改善箇所説明図

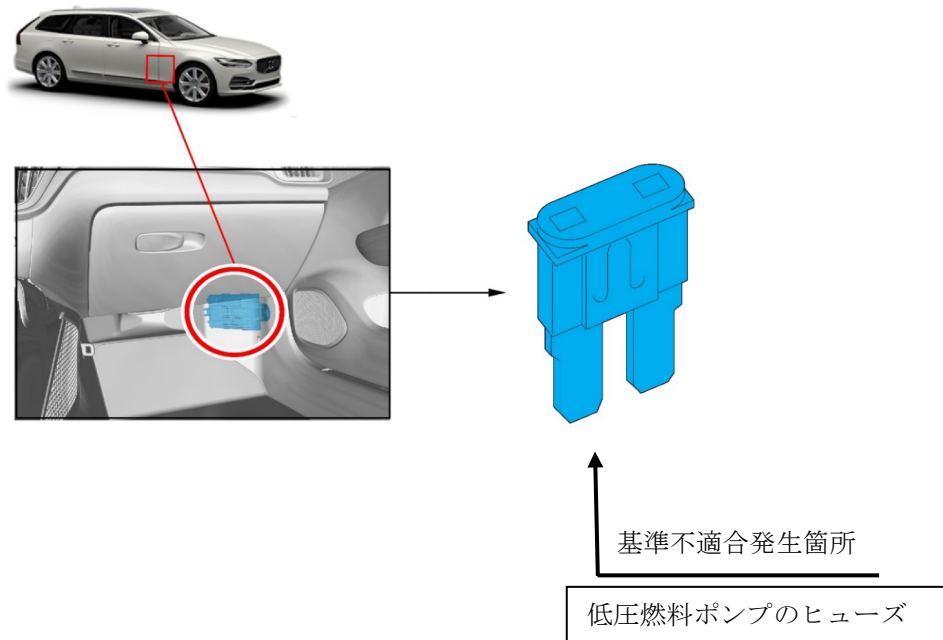
基準不適合発生箇所

エンジンの低圧燃料ポンプのヒューズの容量設定が不適切なため、エンジン始動準備時に容量不足によりヒューズが切れることがある。そのため低圧燃料ポンプが作動せず、エンジンが始動できないおそれがある。

全車両、低圧燃料ポンプのヒューズを15Aから20Aに交換する。

運転者席側ドアロアヒンジ取り付けボルト（上側）の頭に白ペンを塗布する。
